**Avis délibéré de l’Autorité environnementale
pour le cadrage préalable de la construction du
téléphérique de la Girose (3^e tronçon des
téléphériques des Glaciers de la Meije) à
La Grave – la Meije (05)**

n°Ae : 2021-139

Avis délibéré n° 2021-139 adopté lors de la séance du 24 mars 2022

Figure 9 : Enjeux paysagers du site (source : dossier)

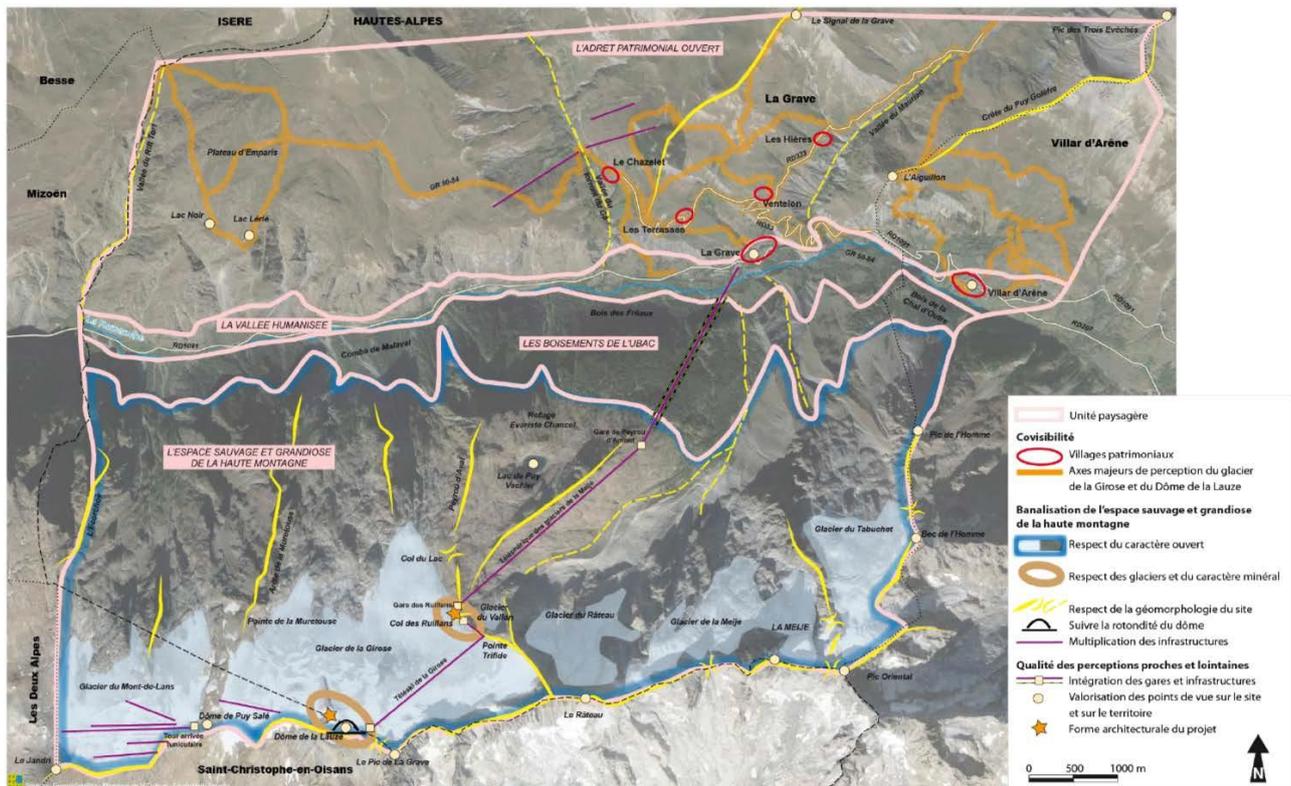
À ce stade, les effets du 3^e tronçon sur la qualité paysagère du site et sa perception n'ont pas encore été évalués, ce qui sera effectué dans le cadre de l'actualisation de l'étude d'impact. Il n'y a pas de représentation de l'ensemble de la ligne et donc des gares, des câbles (équipés des effaroucheurs à oiseaux annoncés), des cabines et du pylône ; ni encore d'analyse de ses incidences sur les secteurs de sensibilité paysagère. Des vues depuis l'ensemble des secteurs de covisibilité identifiés dans l'étude paysagère, approfondies pour le secteur sommital, seront à produire, dans différentes conditions de météorologie, de saison et d'heure, de jour et de nuit (pollution lumineuse), et à court, moyen et long termes. Cette étude devra tenir compte de l'effet structurant dans le paysage introduit par un transport par câble survolant en hauteur le cirque dans lequel s'inscrit le glacier de la Girose.

Figure 10 : Sentiers piétons (en rouge) et VTT (en jaune) accessibles depuis les téléphériques de La Meije (Source : <https://www.lagrave-lameije.com/fr/ete/activites/vtt-et-velo/itineraires-vtt/fiche-detail/vtt-au-telepherique-de-la-grave-la-meije>)

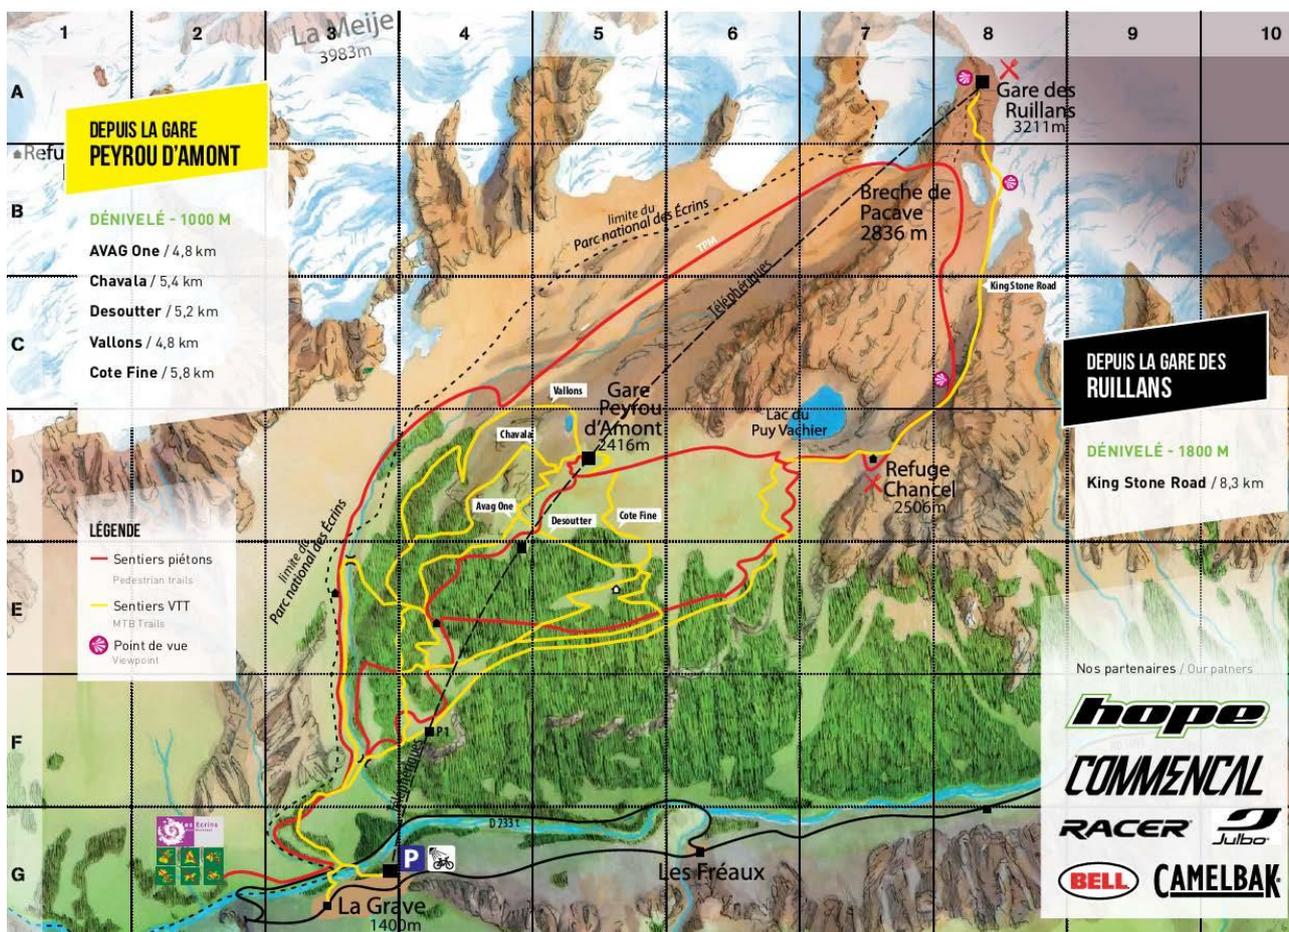
Une carte présentant l'ensemble des secteurs accessibles depuis ces installations : à 2 400 m, à 3 200 m et à 3 600 m et leur fréquentation sera utilement dressée. (cf. par exemple, les sentiers piétons et VTT, figure 10).

L'affirmation du dossier que la réalisation du 3^e tronçon ne générera pas d'augmentation de fréquentation sera à revoir – en particulier l'été où la partie située à 3 600 m qui n'était pas accessible le deviendra. La facilitation de l'accès au dôme de la Lauze et la réduction du temps total de trajet pour y parvenir, en hiver comme en été, attireront donc à elles seules plus de visiteurs. La diversification de l'offre (espace muséographique, restaurant, points de vue, activités découvertes, espaces ludiques) aux altitudes intermédiaires devrait en outre rendre ces secteurs déjà accessibles plus attractifs. Enfin, elle devrait également contribuer à une plus grande fréquentation des secteurs en accès libre, même non sécurisés, par exemple l'été aux VTT ou à pied²² (cf. figure 10).
